VYSVĚTLENÍ ZADÁVACÍ DOKUMENTACE Č. 4

Veřejná zakázka	Rozšíření kapacit datového centra IT4Innovations
Spisová značka	9600/2025/01
Druh veřejné zakázky	Dodávky

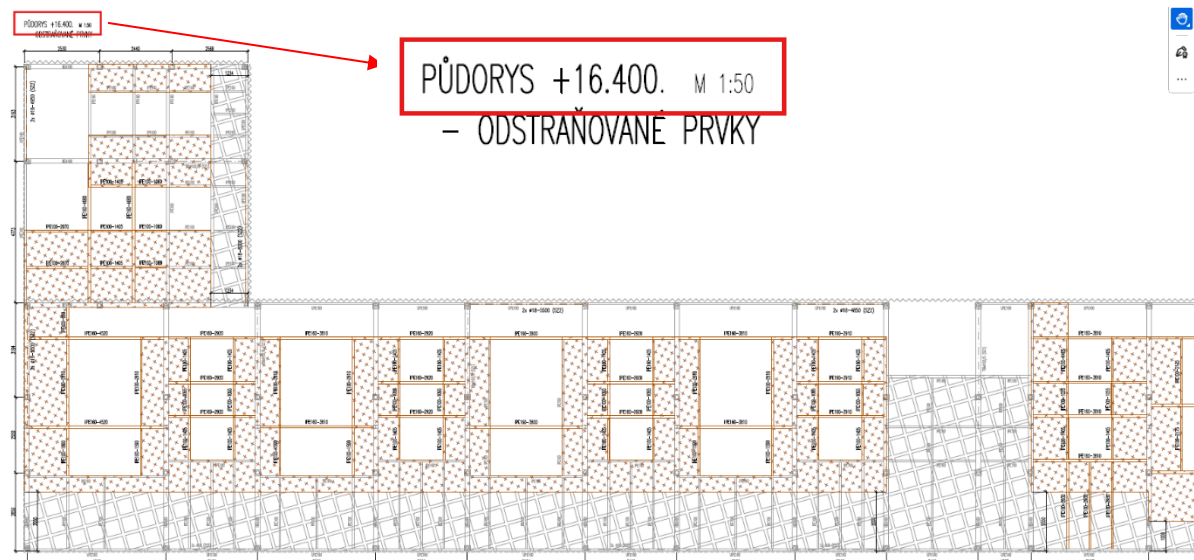
Dotaz č. 3:

Žádáme o specifikaci, co zadavatel myslí položkou:

Práce ve stísněném prostoru 1kpl

Resp. jaká práce uvažuje, že budou prováděny ve stísněném prostoru.

S ohledem na požadavek na snížení vrstvy kačírku v prostoru pod ocelovou roznášecí konstrukcí je nutné počítat s omezeným manipulačním prostorem mezi kačírkem a touto plošinou. Pro vyjasnění pochybností zadavatel přikládá výkres 02.1a-07_00 Řez B-B.

Sloupy kotvené do ŽB desky jsou z ocelové kruhové trubky profilu TRkø102/5, kotvení přes patní desku s výztuhami pomocí 4 kotev M16(8.8) dodatečně vlepuvaných na chemické kotvy.
